SAMRÅDSREDOGÖRELSE

Tillhörande detaljplan för

Koltrasten 3 m.fl.

OSKARSTRÖM, HALMSTADS KOMMUN

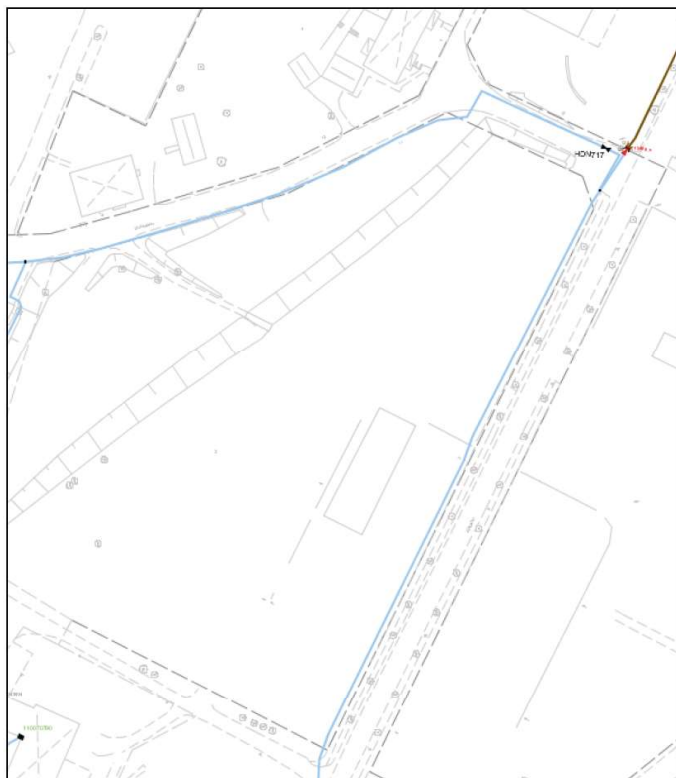
Weum Gas har distributionsledningar för energigas i både Bruksgatan och Allégatan. Gasledningar är underkastade Energigasnormens regler (EGN) som bland annat anger minsta skyddsavstånd om

minst 2 meter mellan ledning och byggnad inom tätbebyggelse samt närmaste gräns för område med förväntade grävningsaktiviteter. Plantering av träd bör ej ske närmare en gasledning än 3 meter. För att minska risken för skador på träd i samband med eventuella framtida arbeten med distributionsledningen rekommenderas att träd i närheten förses med rotskydd.

Vi bedömer att distributionsledningarna hamnar inom naturmark och gatemark men i det fall ledningarna är placerade inom kvartersmark önskar vi att detaljplanen kompletteras med ett u-område för gasledningarna. Vi önskar att u-området är 4 meter brett med ledningen som mittlinje inom de delar där distributionsledningarna hamnar inom kvartersmark.

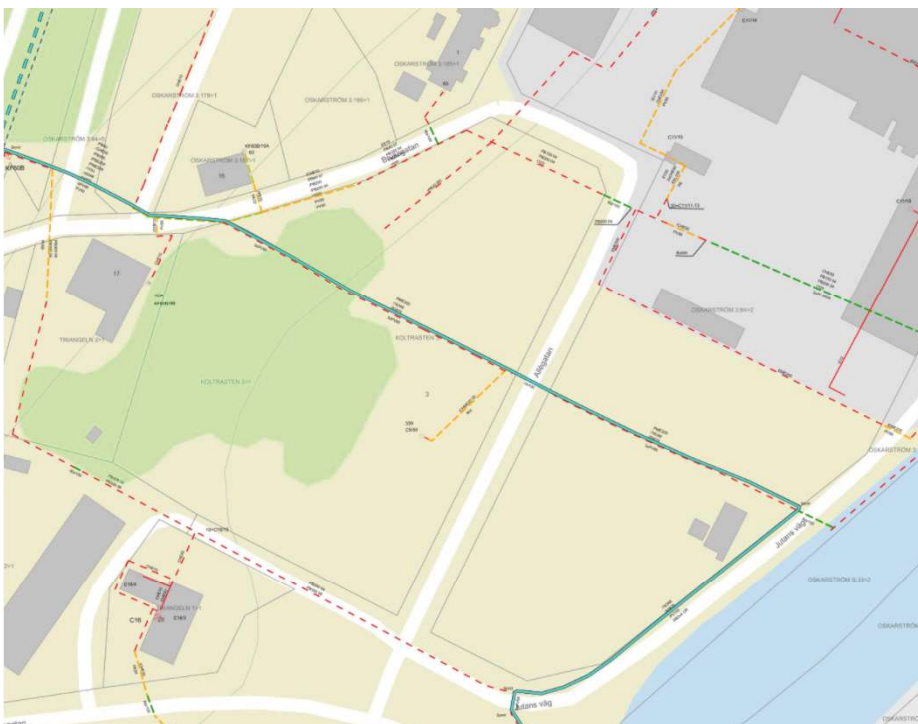
(Yttrandet syftar till Länsstyrelsens yttrande som Varberg Energi fått sig tillsänt 2021-04-12. Bekräftat med mail 2021-04-23.)

En utredning har tagits fram med ett resonemang kring översvämningsrisken och ev. dammbrott, Riskanalys översvämning Halmstads kommun 2022-05-02. Planbestämmelser har införts om att färdigt golv och entréer ska vara lägst +21,5 meter över nollplanet. Byggnadsdelar och grundkonstruktion under +21,5 meter över nollplanet ska utföras med vattentät grund. Källare får inte finnas. Dessa planbestämmelser har lagts in för att säkra bebyggelsen från ev. framtida översvämning. Genom dessa regleringar samt att det finns evakueringsplaner anses översvämningsrisken och risken för människors liv och hälsa samt ekonomiska värden vara acceptabel. I bedömningen har hänsyn tagits till att dammbrott Nissan, vilket innebär dammbrott i samtliga dammar med kraftstationer i Nissan

samtidigt, har en väldigt låg sannolikhet.
